## Conclusions motivées du Commissaire Enquêteur

### relatives à une **Demande d'autorisation pour l'ouverture d'une carrière de matériaux alluvionnaires sur la commune de Chevenon (58)**

## 6.2.1. Schéma explicatif

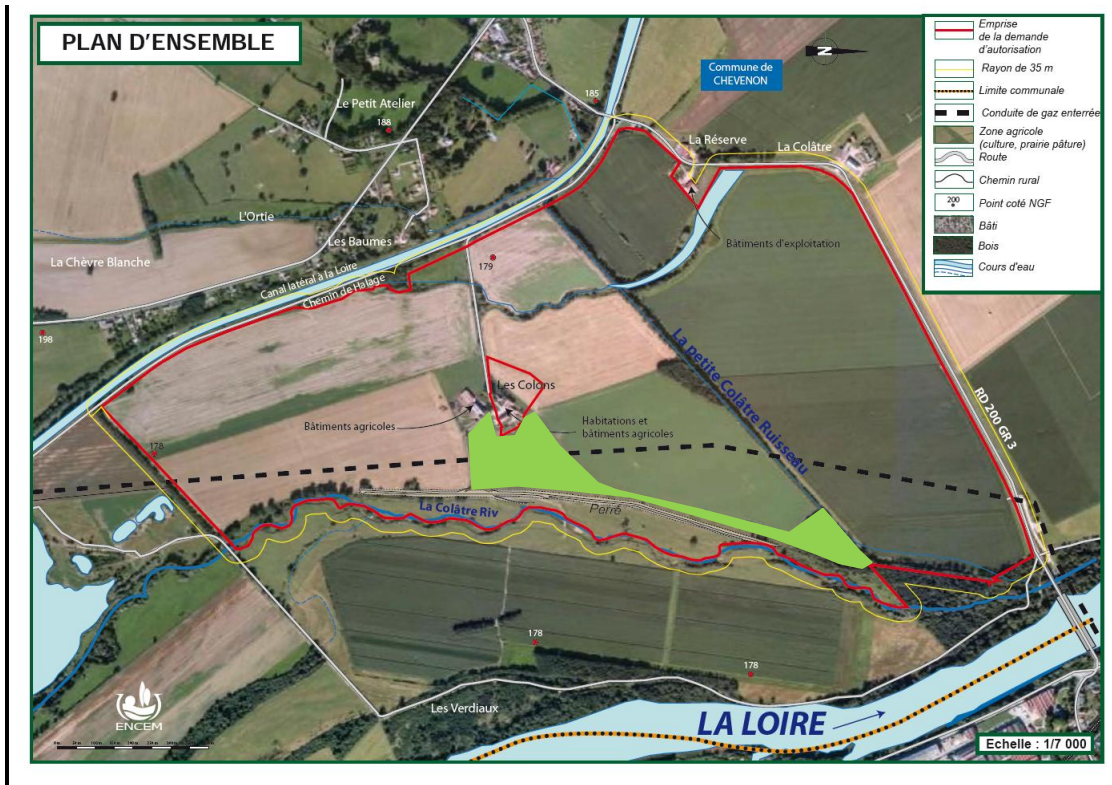
Si on considère que le projet ne concerne pas la zone située entre le perré et la Colâtre, les surfaces susceptibles de contenir le trèfle semeur sont faibles.

Le trèfle semeur peut également être préservé en réaménageant des prairies entre le Perré et la Ferme des Colons.

Si les abords des futurs plans d'eau et de la petite Colâtre peuvent, même en partie être implantés de saules, on peut considérer que l'aire d'alimentation du castor pourra être rétablie. Notons également que le saule est une espèce pionnière, ces végétaux poussent donc spontanément.

**Des aménagements spécifiques pour ce type d'habitat doivent cependant être prévus.**

### 6.6.1.1. Plan d'aménagement des digues

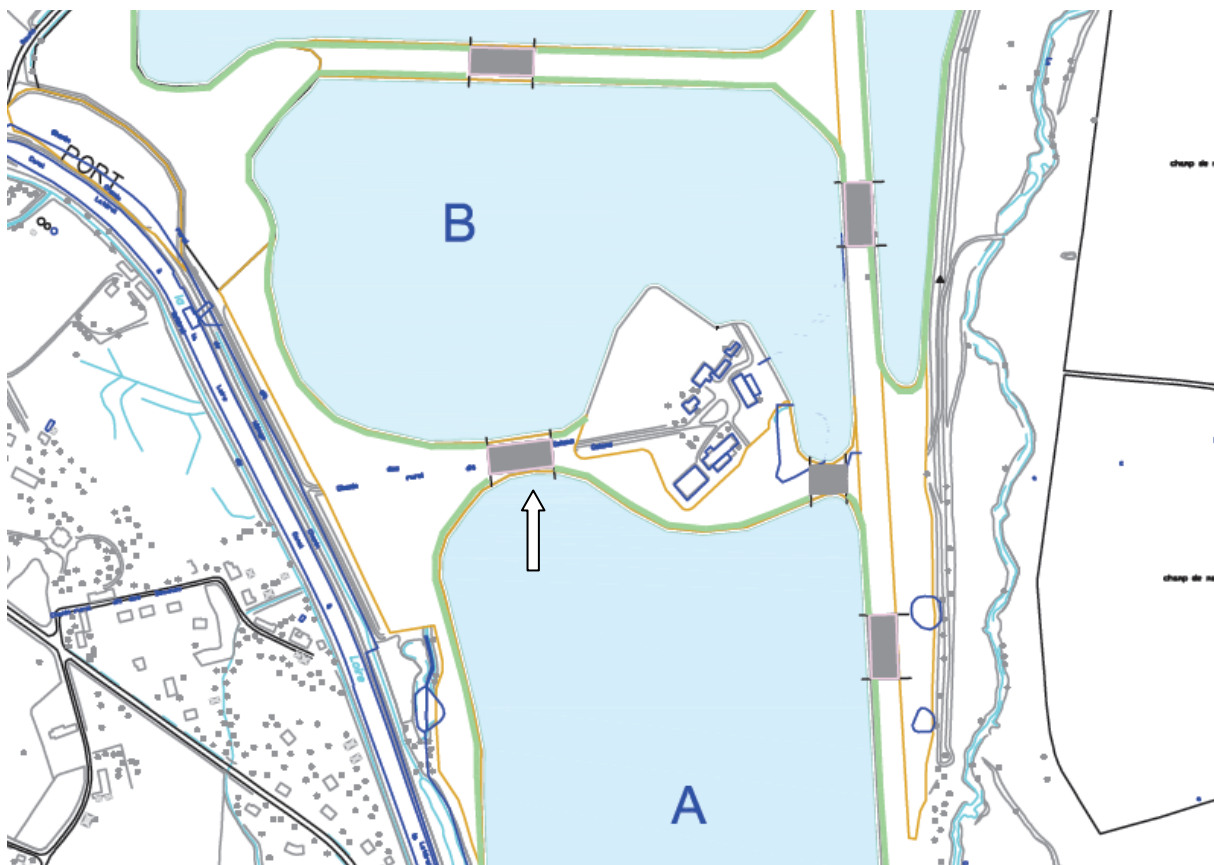
La ferme constitue un refuge pour les animaux domestiques lors des inondations. Pour le moment, les animaux ont la possibilité de rejoindre la Ferme des Colons en cas de montée des eaux. Il n'y a pas d'obstacles entre les prés bordant la Colâtre et la ferme. Cette possibilité doit être maintenue pendant et après l'exploitation. Pour ce faire, les parcelles 161 et 162 après l'exploitation devraient pouvoir retrouver leur fonction d'origine.

La création d'un parcours de santé doit être compatible avec ces zones pâturées. Il conviendra donc d'assurer le passage des animaux en donnant la possibilité aux promeneurs de traverser des pâturages en toute sécurité.

Il est souhaitable que la surverse prévue sur le chemin menant à la ferme des colons soit compatible avec un accès permanent.

**Le site d'extraction, ne doit pas perturber le fonctionnement et l'accès de la Ferme des Colons. Notons que pour la protection des habitants de la ferme, l'accès doit être possible à tout moment.**
